WYJAŚNIENIA, ZMIANY SWZ

Remont lokali (pustostanów) zlokalizowanych w budynkach mieszkalnych wielorodzinnych w Tarnowskich Górach:

CZĘŚĆ 1 - Remont pustostanu zlokalizowanego w budynku mieszkalnym wielorodzinnym - ul. Gliwicka 17/4-4a w Tarnowskich Górach

rzut mieszkania z zaznaczoną stolarką drzwiową do remontu

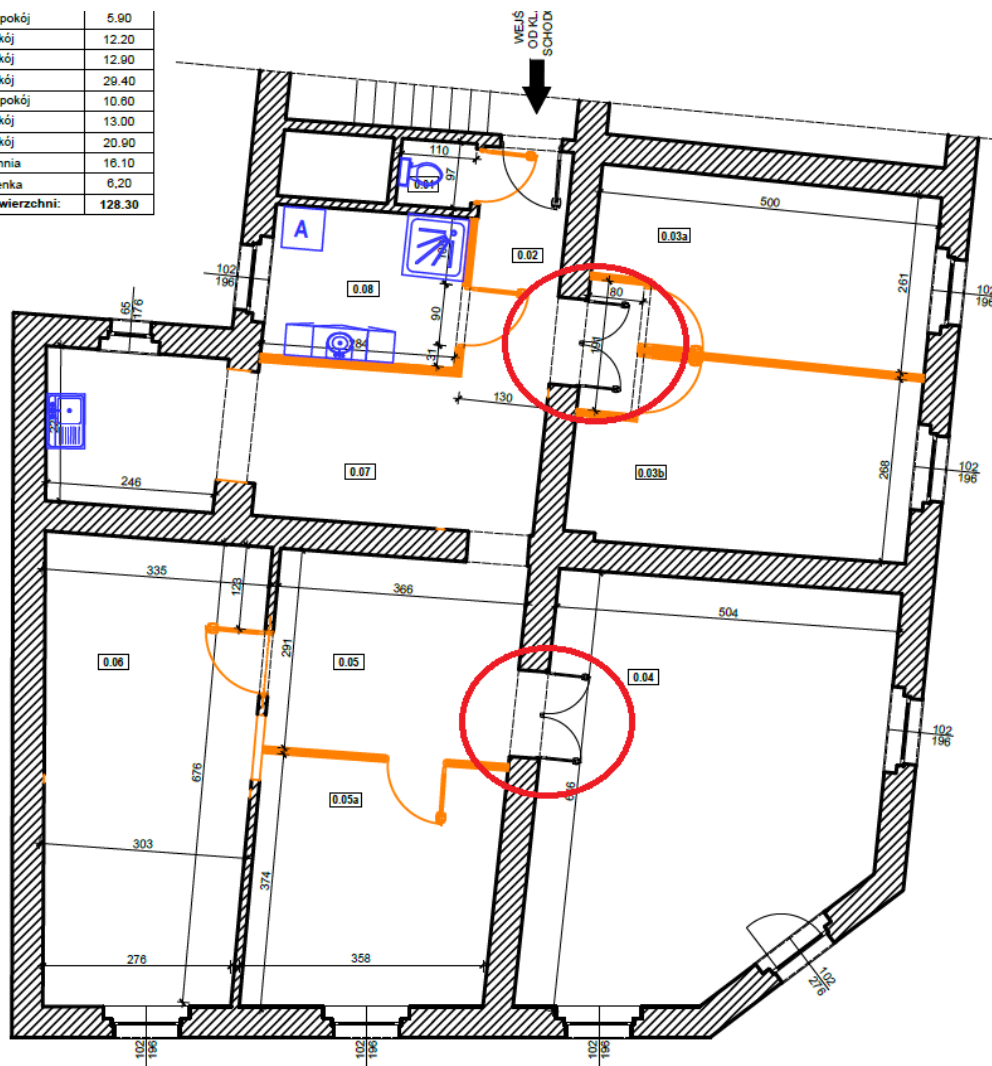
Wg zapisów w STWiORB pkt 5.2: „...W przypadku elementów w budynkach wpisanych do Rejestru Zabytków lub pod ochroną Konserwatora Zabytków drzwi w wersji odtworzeniowej w zakresie podziału, wzoru i materiału” – proszę o jednoznaczne wskazanie których elementów stolarki ten punkt dotyczy.

Zapis dotyczy stolarki drzwiowej drewnianej wewnętrznej (2 sztuki), zaznaczone czerwonym okręgiem na rysunku poniżej. Należy przewidzieć wszystko co dotyczy tych drzwi wraz z ościeżnicą (futryna, skrzydła, szyld z klamką i zamek) zgodnie z pozycją przedmiaru 51.
